Giudizio n° 3659 del 19/05/2022

Ditta Proponente: Chimica Bussi S.p.A.

Oggetto: Ottimizzazione dell'unità di produzione vapore di stabilimento

Tipo procedimento: Verifica di assoggettabilità a VIA ai sensi dell'art. 19 del D.Lgs 152/06 e ss.mm.ii. e Valutazione di Incidenza ambientale ai sensi del DPR 357/97 e ss.mm.ii.

Figura 22: Localizzazione planimetrica del nuovo generatore di vapore denominato CT7

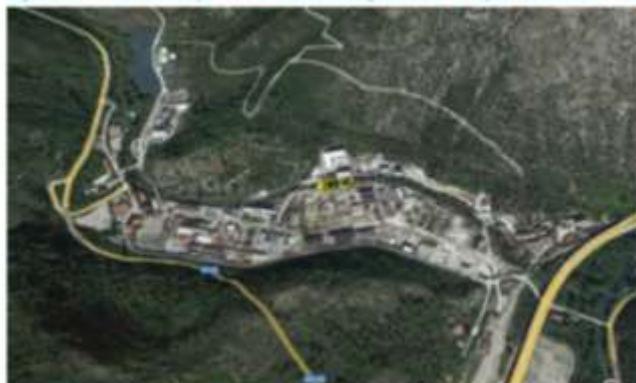
Viene dichiarato inoltre che la potenza sonora del nuovo generatore di vapore CT7 ad una distanza di 1,5 m dalla sorgente è pari a 85 dB(A), e che ai fini della valutazione tale sorgente sonora è stata simulata come

se fosse localizzata in campo aperto, considerando gli effetti di attenuazione sonora dovuta esclusivamente alla divergenza geometrica.

Nella figura seguente si riporta la localizzazione planimetrica del nuovo generatore di vapore CT (zona nord dello stabilimento, in sponda destra del Fiume Tirino, su un basamento di calcestruzzo armato dedicato posto in campo aperto).
